„ჯორჯიან უოთერ ენდ ფაუერი“

ხრამის მე-2 აწევის სატუმბოს და საქლორატოროს ტერიტორია

ობიექტებისა და სამუშაო უბნების ჯანმრთელობისა და უსაფრთხოების პირობების შეფასება და გაუმჯობესების ღონისძიებების დაგეგმვა

21.05.2025წ

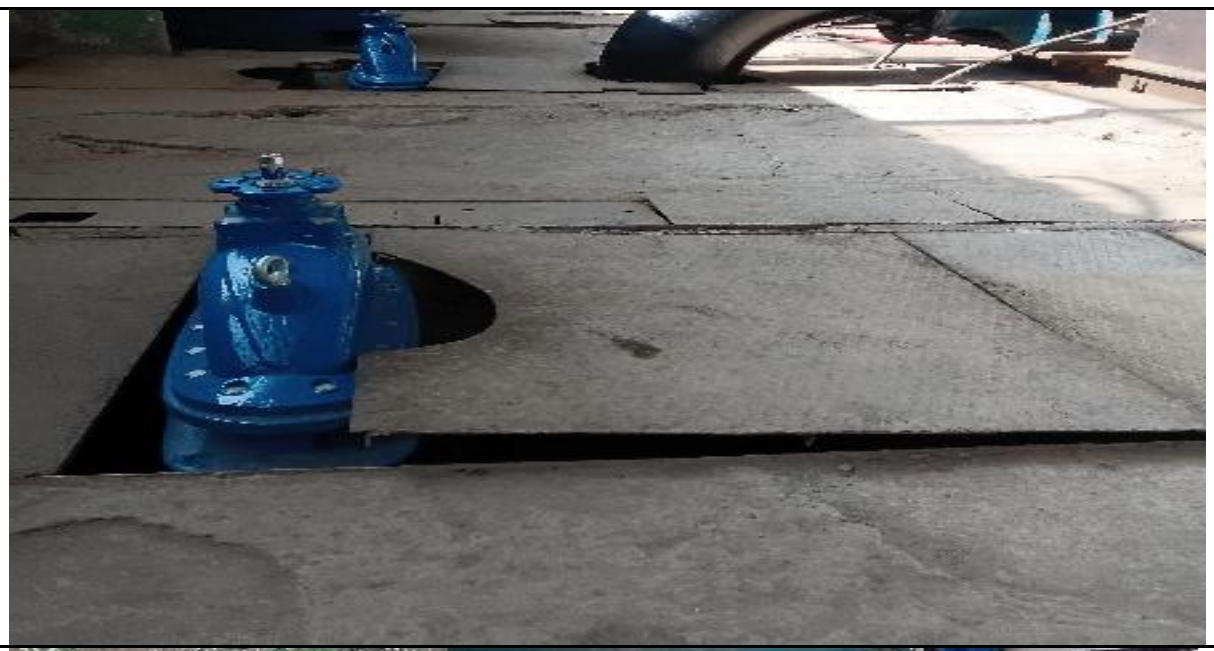
#	ღონისძიება	ფოტო	ქმედება
	აღმოჩენა: სატუმბო სამანქანო დარბაზში იატაკი არის არაერთგვაროვანი, მრავლობითი ღიობებით, არამყარი ლითონის საფარით რომელიც გამოიწვევს დასაქმებულის ან სხვა პირის წაქცევას, ვარდნას ღიობში და მისგან წარმოშობილ დაზიანებებს.	 	სამუშაო სივრცის იატაკი არ უნდა იყოს სრიალა, სახიფათო უსწორმასწორო ზედაპირის, ამასთანავე, უნდა იყოს მყარი, ნახვრეტების, დაქანებისა და ამობურცვების გარეშე. (საქართველოს მთავრობის დადგენილება №341 2022 წლის 1 ივლისი. მუხლი 5. პ.2.)

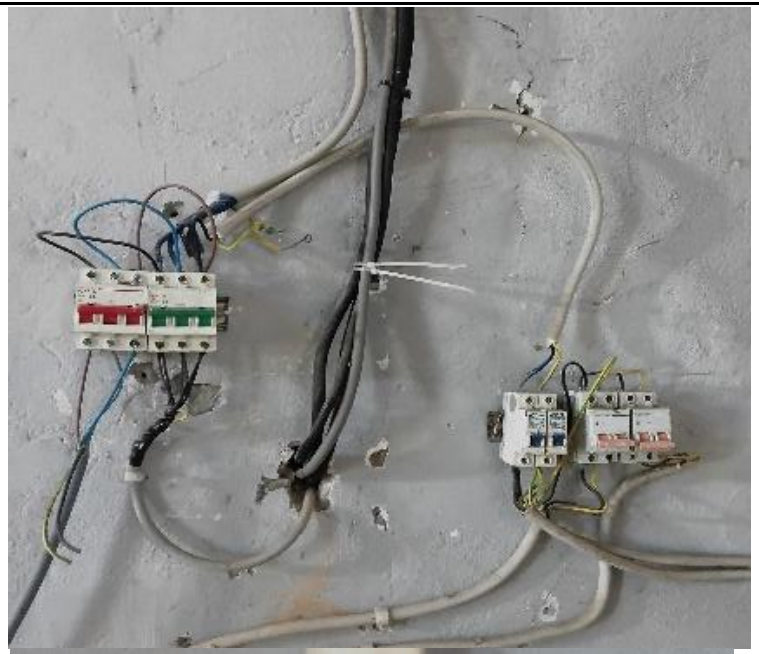
აღმოჩენა: ელექტრომოწყობილობები და გაყვანილობები არ არის სტანდარტის შესაბამისად, რამაც შეიძლება გამოიწვიოს ხანძარი.

ელექტრომოწყობილობები და გაყვანილობები დაპროექტებული და დამონტაჟებული უნდა იყოს შესაბამისი მარეგულირებელი ნორმების დაცვით ისე, რომ სამუშაო სივრცე სათანადოდ იყოს დაცული ხანძრისა და აფეთქების საფრთხეებისგან. (საქართველოს მთავრობის დადგენილება №341 2022 წლის 1 ივლისი.მუხლი 3. პ.1.
